**Forum mondial de l'harmonisation
des Règlements concernant les véhicules**

Groupe de travail des dispositions générales de sécurité

**Détection de la présence d'usagers de la route
vulnérables à proximité du véhicule****Règlement ONU n° 46 (Systèmes de vision indirecte)****Proposition de série 05 d'amendements
au Règlement ONU n° 46****Communication des experts de l'Allemagne et de l'Organisation
internationale des constructeurs d'automobiles***

Figure 1

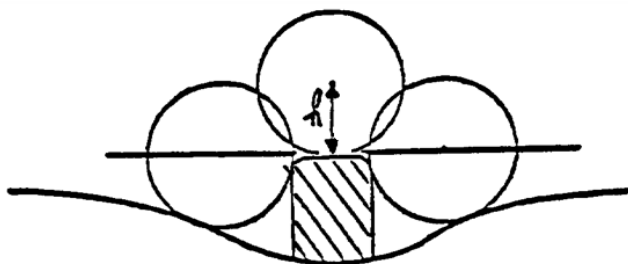
- « **6.2.2.1.2.2** Si la dimension de la saillie d'un élément monté sur une surface non convexe ne peut pas être simplement mesurée, elle doit être déterminée en fonction de l'écartement maximal du centre d'une sphère de 100 mm de diamètre par rapport au plan nominal de la surface lorsque la sphère est déplacée au-dessus de l'élément tout en restant en contact avec celui-ci. La figure 1 donne un exemple de l'utilisation de cette méthode.

Exemple de marque d'homologation d'un système de vision indirecte

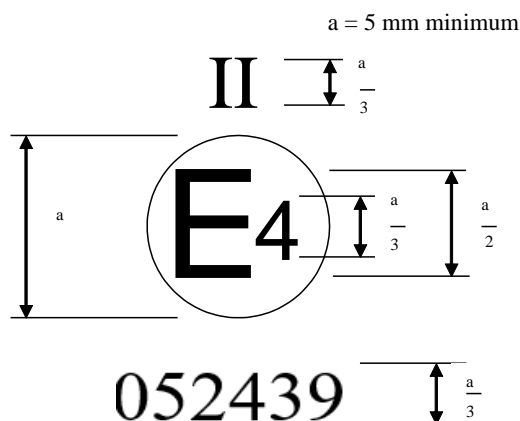
La marque d'homologation ci-dessus, apposée sur un système de vision indirecte, indique qu'il s'agit d'un système principal de vision vers l'arrière de la classe II, qui a été homologué aux Pays-Bas (E 4) en application du Règlement n° 46 et sous le numéro d'homologation 052439. Les deux premiers chiffres du numéro d'homologation signifient que le Règlement n° 46 comprenait déjà la série 05 d'amendements lorsque l'homologation a été accordée.
